改善箇所説明図

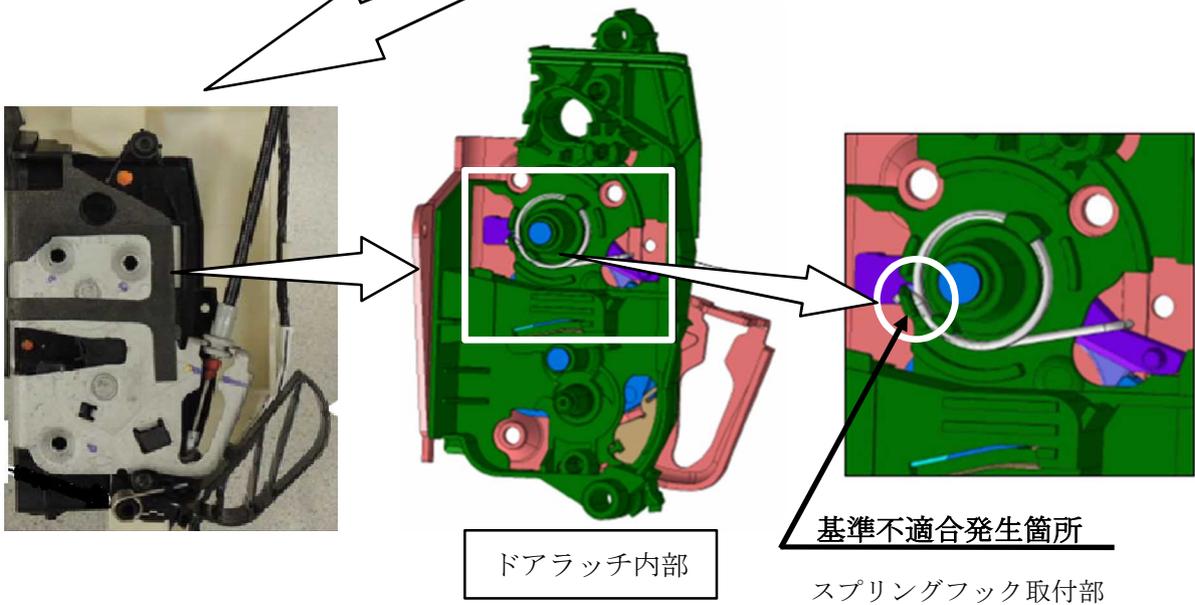
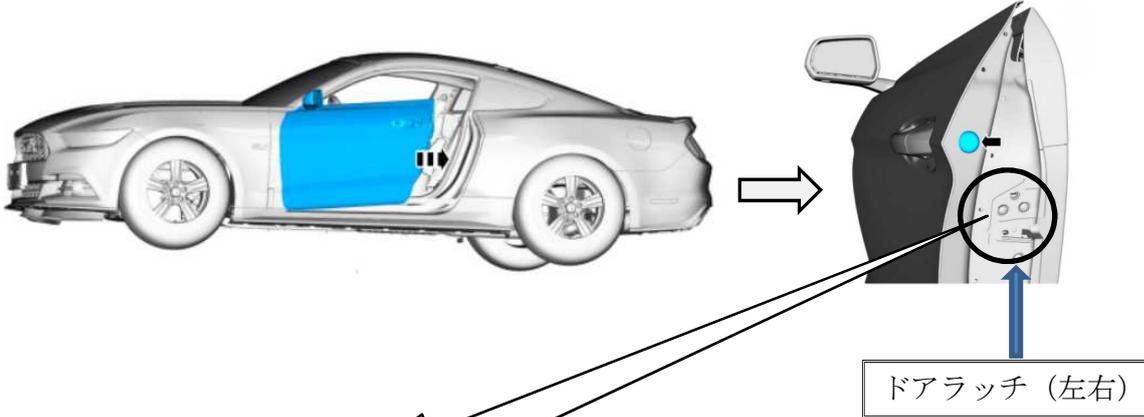
左右ドアラッチにおいて、ラッチ内部のスプリングフック取付部の強度が不足しているため、ドアの開閉を繰り返すと当該部位が破損することがある。そのため、ドアラッチが確実にロックされず、最悪の場合、走行中にドアが開くおそれがある。

全車両、左右ドアラッチを対策品と交換する。

識別：右（助手席側）ドアチェックリンクボルトに黄ペンを塗布する。
